PORTARIA DE PRÉ - CLASSIFICAÇÃO DE BARRAGEM Nº 662 DE 07 DE JUNHO DE 2024

Parecer Técnico

Pré-classificação de Barragem de Terra Descaracterizada – código SNISB nº 31569

PT Nº: 177714 / GSB / CCRH / SURH / 2024

Figura 1 – Disposição de dissipador de energia de vertedores conforme boas práticas de engenharia.

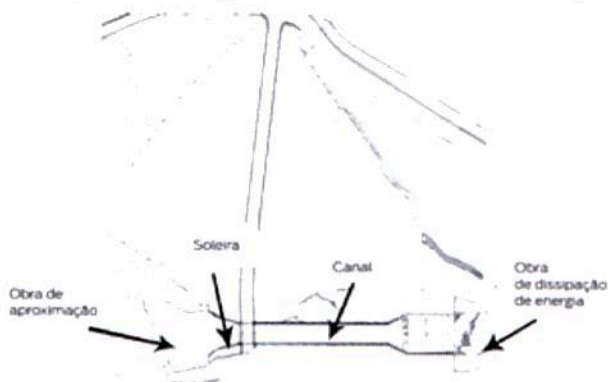
Vale frisar que de acordo com os detalhes do Vertedouro (desenho fl. 541 – Volume IV), a disposição proposta para o dissipador de energia potencializará a formação de erosões, sendo que isto já havia sido identificado no Ofício N° 189720/GSB/CCRH/SURH/2023 de 14/12/2023, sendo indicado inclusive a propositura bibliográfica que se recomenda as boas práticas de engenharia, demonstrado na Figura 1. Desta forma, entende-se que a questão das erosões a jusante e a necessidade da adequação do dissipador de energia deverá ser avaliada no setor de licenciamento ambiental devido aos impactos no ambiente e no canal natural do curso d'água.
